Mission régionale d'autorité environnementale
de Bourgogne-Franche-Comté

**Avis délibéré de la Mission Régionale
d'Autorité environnementale
de Bourgogne Franche-Comté
sur le projet de carrière de roches massives à ciel ouvert
sur le territoire de la commune de Morbier (Jura)**

n°BFC-2017-1467

Aire d'étude du dossier d'étude d'impact

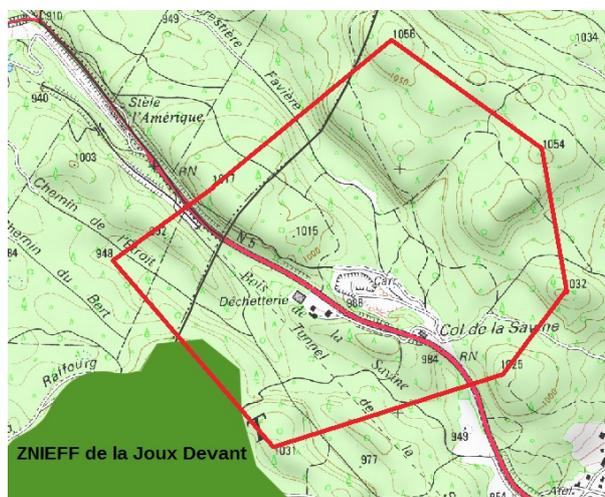
L'aire d'étude est restreinte. Si la RN 5 représente une limite physique et sensorielle évidente, néanmoins pour une partie des espèces, la limite communale l'est beaucoup moins.

La définition de l'aire d'étude ne tient pas compte des milieux en présence et des relations entre eux. L'aire devrait varier en fonction des espèces et des milieux. La présence à 400 m au Sud-Ouest d'une ZNIEFF de type 1 « La Joux Devant » incluse dans la ZNIEFF de type 2 « La Forêt du Mont Noir et de la Joux Devant » dans laquelle se trouve l'emprise du projet, pouvait déterminer une limite Sud-Ouest à l'inventaire de l'avifaune. Les lignes de crêtes des coteaux dominant la carrière pouvaient représenter un biotope topographiquement et biologiquement cohérent pour l'ensemble des espèces.

Aire d'étude recommandée par l'AE
